訂正のお願い

2011. 10 株式会社自研センター

*No.J-603 トヨタ F J クルーザー 2011 年 2 月 (GSJ15W 系) を下記の通り訂正いたします。

P.37 B200、B210

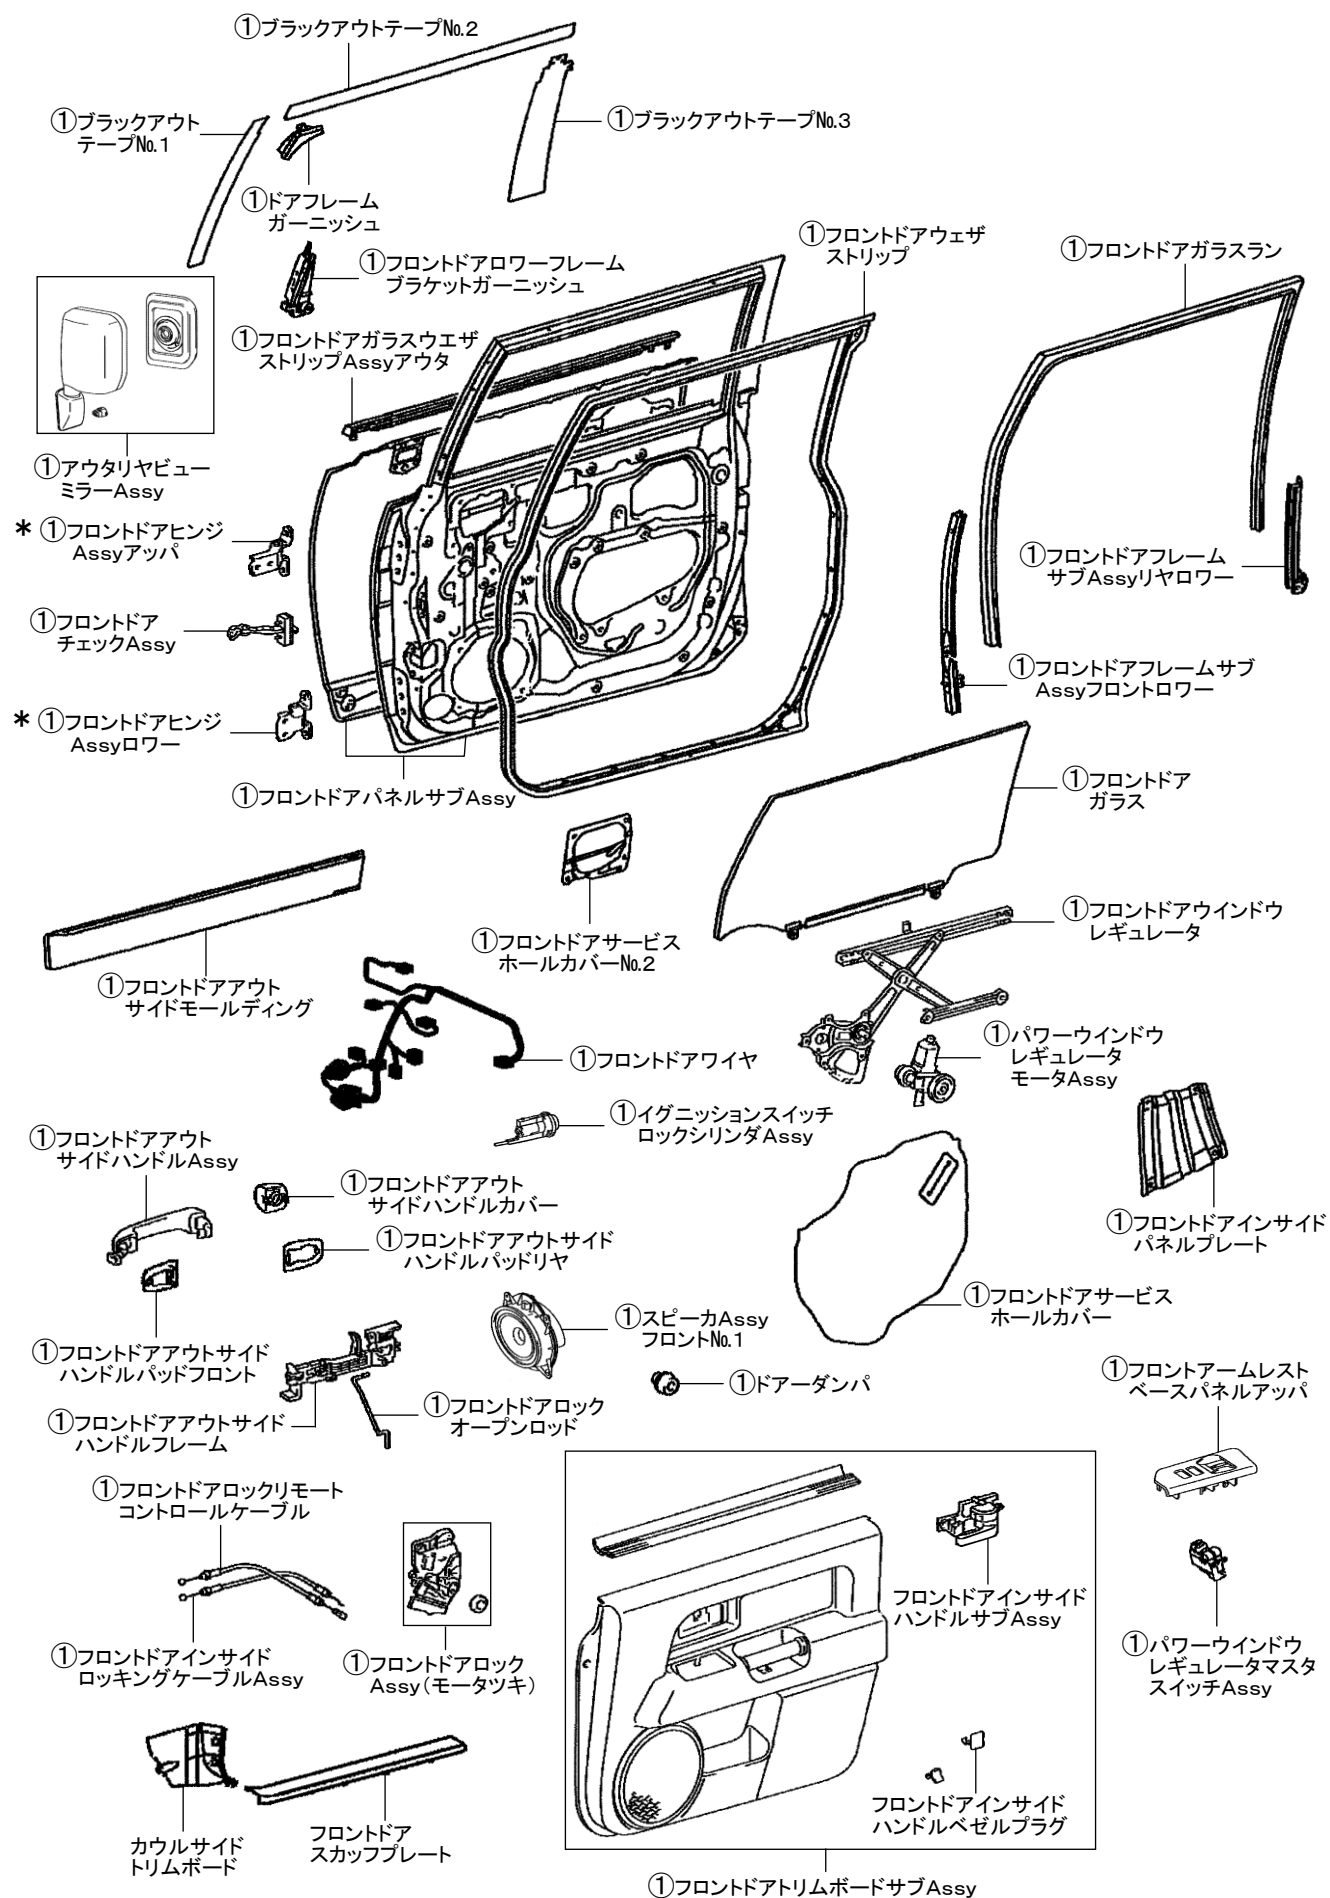
イラスト欄でイラストに一部欠落および誤りがあったため、差替え願います。

○:訂正箇所
